リコール届出日：令和3年11月16日

リコール届出番号	外-3311	リコール開始日	令和3年11月17日		
届出者の氏名又は名称	ボルボ・カー・ジャパン株式会社 代表取締役社長 マーティン・パーソン <table border="0" style="float: right; margin-left: 20px;"> <tr> <td style="border: 1px solid black; padding: 2px;">製作国：スウェーデン</td> </tr> <tr> <td style="border: 1px solid black; padding: 2px;">製作者名：ボルボ</td> </tr> </table> 問い合わせ先：ボルボ・カスタマー・センター 0120-55-8500			製作国：スウェーデン	製作者名：ボルボ
製作国：スウェーデン					
製作者名：ボルボ					
不具合の部位（部品名）	動力伝達装置（オイルクーラーパイプ）				
基準不適合状態にあると認める構造、装置又は性能の状況及びその原因	トランスミッションにおいて、オイルクーラーパイプの固定が不適切なため、耐振性能が不足しているものがある。そのため、走行中の振動等によりオイルクーラーパイプに亀裂が発生し、オイルが漏れることにより、トランスミッションの冷却と潤滑が不足により異音や振動が発生し、トランスミッション警告メッセージが表示するおそれがある。				
改善措置の内容	全車両、オイルクーラーパイプを対策品に交換する。				
不具合件数	国内：なし	事故の有無	国内：なし		
発見の動機	本国メーカーからの情報による。				
自動車使用者及び自動車特定整備事業者に周知させるための措置	<ul style="list-style-type: none"> ・使用者：電話にて通知する。 ・自動車特定整備事業者：全台数を実施できるため機関紙への掲載は行わない ・弊社のインターネットホームページに掲載する。

改善箇所説明図

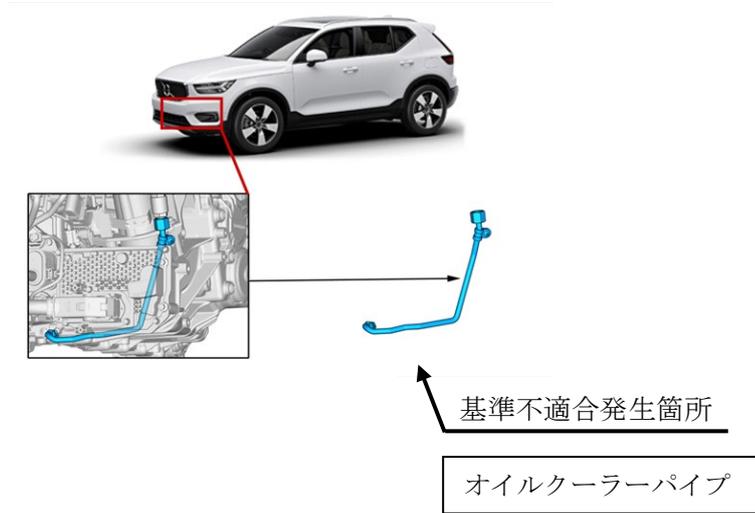
基準不適合発生箇所

トランスミッションにおいて、オイルクーラーパイプの固定が不適切なため、耐振性能が不足しているものがある。そのため、走行中の振動等によりオイルクーラーパイプに亀裂が発生し、オイルが漏れることにより、トランスミッションの冷却と潤滑が不足により異音や振動が発生し、トランスミッション警告メッセージが表示するおそれがある。

改善の内容

全車両、オイルクーラーパイプを対策品に交換する。
